## Krycí list ZBV

Název a evidenční číslo Stavby: <b>II/105 Severní obchvat Jílového u Prahy, 5211521005</b> Název stavebního objektu/provozního souboru (SO/PS) <b>Severní obchvat Jílové u Prahy, I. etapa</b>	Číslo SO/PS/ /číslo Změny SO/PS: <b>102.1/1</b>	Číslo ZBV: <b>1.3</b>
---	---	--------------------------

## Změnový list

Název a evidenční číslo Stavby: <b>II/105 Severní obchvat Jílového u Prahy, 5211521005</b>	Číslo SO/PS / / číslo Změny SO/PS: <b>102.1/1</b>	Číslo ZBV: <b>1.3</b>
---	---	--------------------------

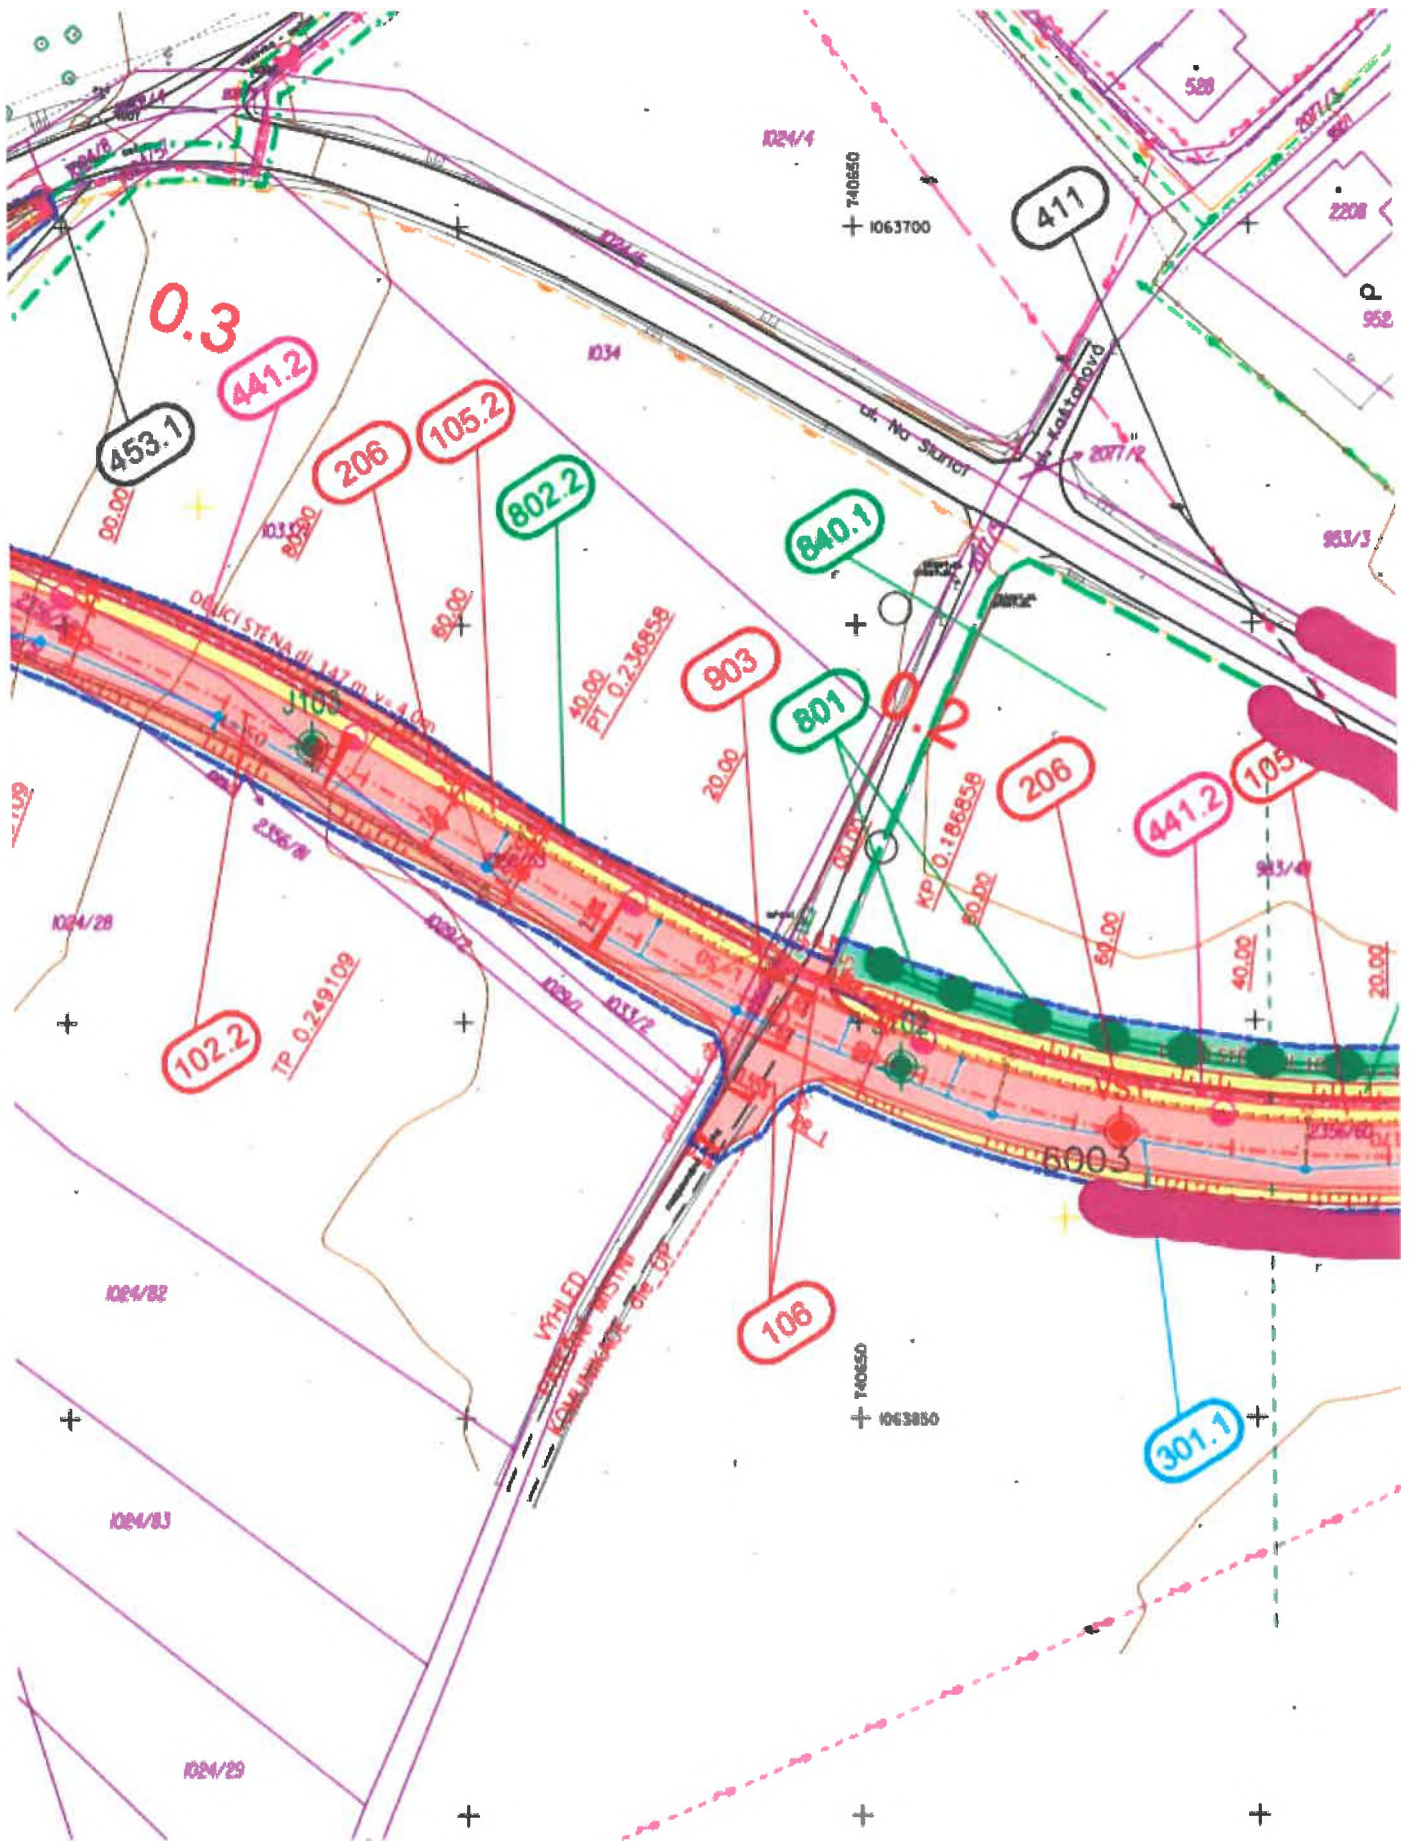
V příloze posílám zákres, kde by se měly zábrany nainstalovat. Předpoklad je, že se ropuchy nacházejí přes zimu v lesním porostu jižně od záměru a budou migrovat z jihu směrem k vodní nádrži. Proto je tedy nejdelší zábrana jižně od trasy obchvatu. Další pak mějí zabránit mortalitě během případného přechodu přes stávající vozovku, ačkoli není moc pravděpodobné, že se přes ni dostanou přes trasu obchvatu.

Je potřeba, aby zábrany byly na místě nejpozději 10.3, někdy v druhé polovině února bychom přijeli na lokalitu zkontrolovat, jak vypadá aktuální stav stavby a zda se již ropuchy probudily. Poté bychom případně postup upřesnili.

Zábrany mají být 30 cm vysoké, tvořené z jakéhokoli pevnějšího nepromokavého materiálu - plast, kari síť, geotextilie. Materiál je natlučen, nebo přisvorkován na sloupky, rozestup mezi sloupky je 1 - 1,5 m. Konec materiálu se nechává položený na zemi (v našem případě z jižní strany) a zatíží se kameny anebo zeminou. Schéma najdete v manuálu na str. 19. Pokud budete chtít, určitě rádi přijedeme na stavbu při stavbě bariér a vše můžeme doladit na místě.
